Projekt „ ÚSTÍ NAD ORLICÍ – KANALIZACE A ČOV “			
Změnový list č.			č. ZL č.1B-51
Část A: OZNÁMENÍ ZMĚNY			
Komu:	TEPVOS, spol. s r.o.		Datum: 30.5.2014
Odesláno/ předáno:			
Stavební objekt (provozní soubor):		SO 1.50 - vstupní čerpací stanice	
Odkazy:	na specifikaci:	RDS	
	na výkresy:	Projektová dokumentace změny RDS	
	na rozp. podklady:	Výkaz výměr změny – kalkulace změny	
	na jinou část smlouvy:		
ZMĚNA – popis změny:			
Popis změny:			
Během realizace odlehčovací komory na SO 1.50 – vstupní čerpací stanice byly zjištěné nové skutečnosti, kdy bylo přistoupeno k úpravě konceptu řešení, bez kterých by nebylo možné zrealizovat odlehčovací komoru: - Vzhledem k požadavku hlavního projektanta, zjistit technický stav stávajících stok (2x DN 1400 a vejčitá stoka 1300/1600), bylo potřebné odbourat asfaltový povrch a provést obnažení všech 3 stok až po jejich založení - Stávající stoky (2x DN 1400 a vejčitá stoka 1300/1600) je třeba odbourat, vzhledem k špatnému stavu - Stávající stoka DN 1400 bude propojena ocelovým potrubím DN 1400 vsunutím do stávajícího potrubí a zaústěná do OK - Vejčitá stoka 1300/1600 bude vytvořena ve stejném profilu ze železobetonu C30/37 XA2, XF3, XF4 (tl. beton

PŮDORYS, M 1:50

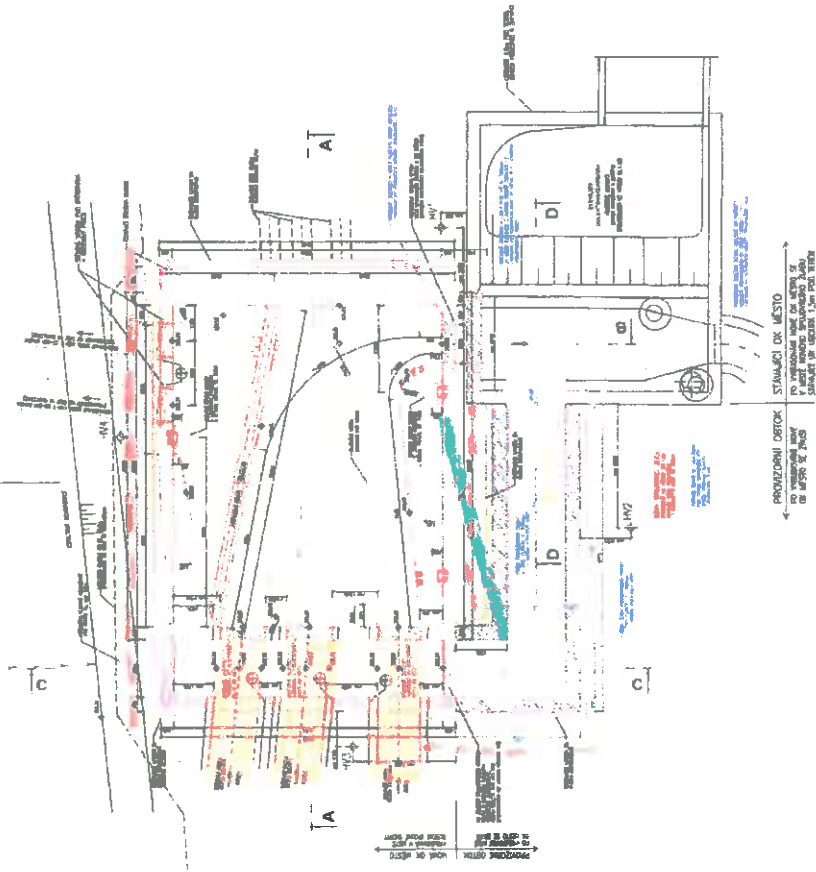
Během realizace odlehčovací komory na SO 1.50 – vstupní čerpací stanice byly zjištěné nové skutečnosti, kdy bylo přistoupeno k úpravě konceptu řešení, bez kterých by nebylo možné zrealizovat odlehčovací komoru:

- Vzhledem k požadavku hlavního projektanta, zjistit technický stav stávajících stok (2x DN 1400 a vejčitá stoka 1300/1600), bylo potřebné odbourat asfaltový povrch a provést obnažení všech 3 stok až po jejich založení

- Stávající stoky (2x DN 1400 a vejčitá stoka 1300/1600) je třeba odbourat, vzhledem k špatnému stavu
- Stávající stoka DN 1400 bude propojena ocelovým potrubím DN 1400 vsunutím do stávajícího potrubí a zaústěná do OK

- Vejčitá stoka 1300/1600 bude vytvořena ve stejném profilu ze železobetonu C30/37 XA2, XF3, XF4 (tl. betonu 300 mm)
- Nové propojení mezi OK a stávající stokou bude obetonované betonem C 12/15

- Při bouracích pracích byly zjištěny větší mocnosti betonových vrstev, než bylo zakresleno v dokumentaci
- Vzhledem k větším mocnostem bouraných podkladních železobetonových konstrukcí, bylo rozhodnuto o nahrazení přebytně bouraných železobetonových konstrukcí zhutněným podsypem, pro zajištění požadované stability

- Objevená štětová stěna musí být odstraněná vzhledem ke kolizi s provizorním obtokovým žlabem
- Z důvodu skalního podloží nebylo možné zatížit štětovnicové stěny a bylo přistoupeno k doplnění štětovnicové stěny o ztužující rám a kotvy

- Štětovnicová stěna byla upravena a došlo k nárůstu plochy
- Bylo potřebné osadit 3 prostupy (2x DN 500 a 1x DN 300) pro odvedení přebytné vody do recipientu
